改善箇所説明図

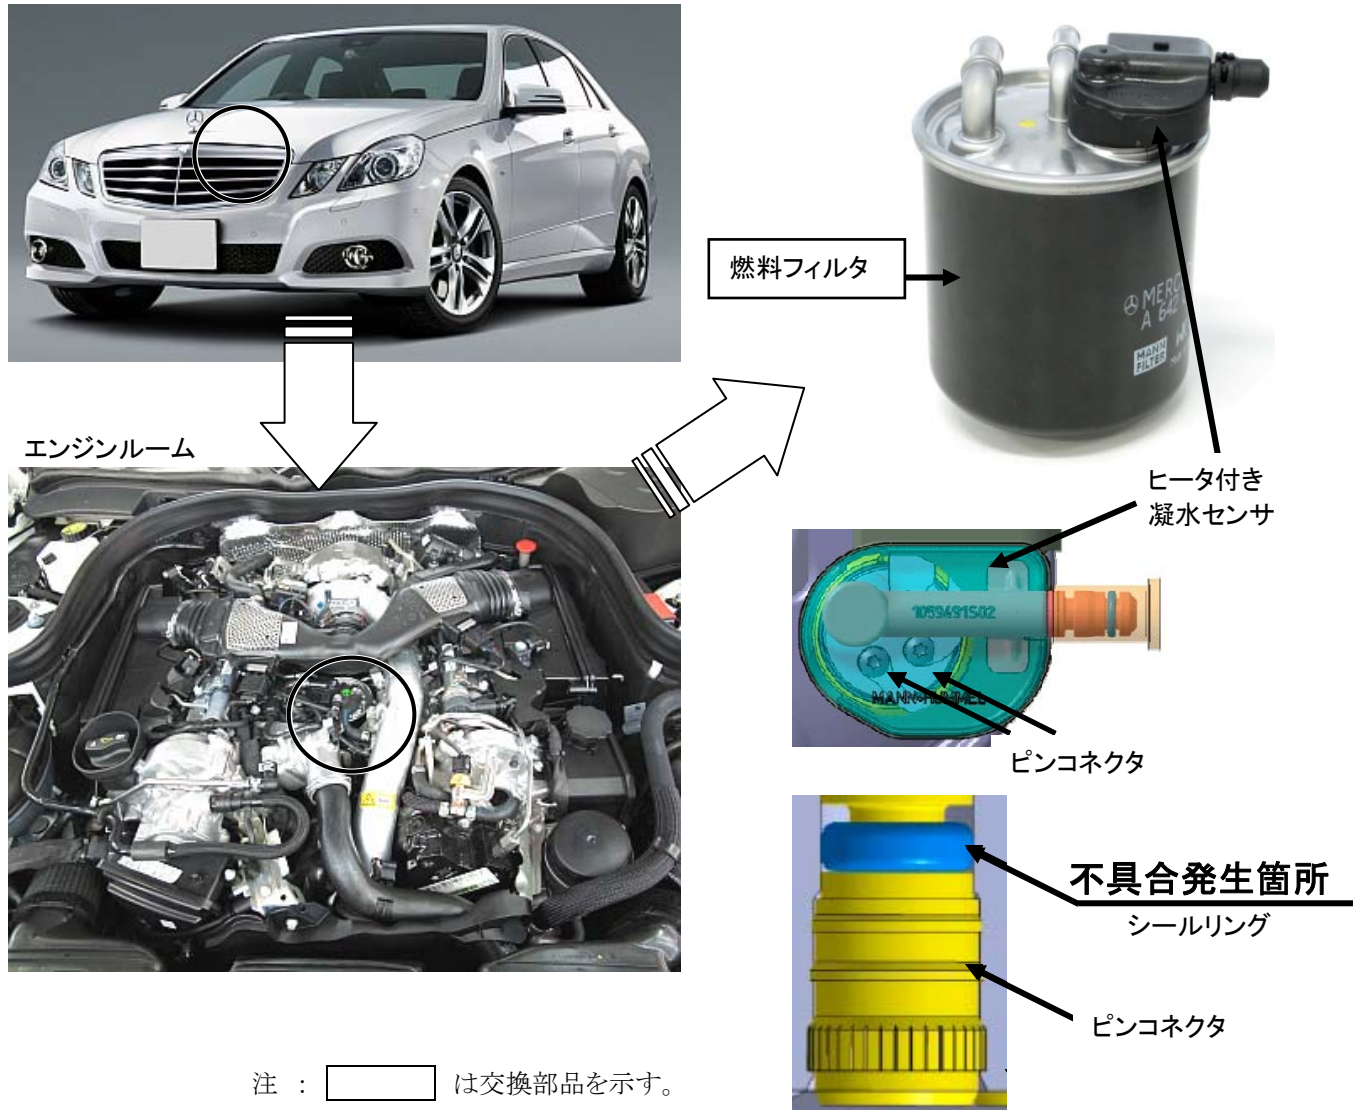
燃料フィルタの製造工程において、構成部品の中のシールリングにグリス塗布が不十分なものがあり、当該シールリングに傷がつく場合がある。このため、そのまま使用を続けると、当該シールリングに亀裂が発生し、燃料フィルタから燃料が流出するおそれがある。

全車両、燃料フィルタを良品に交換する。

識別：エンジン左側にある燃料配管ホルダのボルトに黄色ペイントを塗布する。
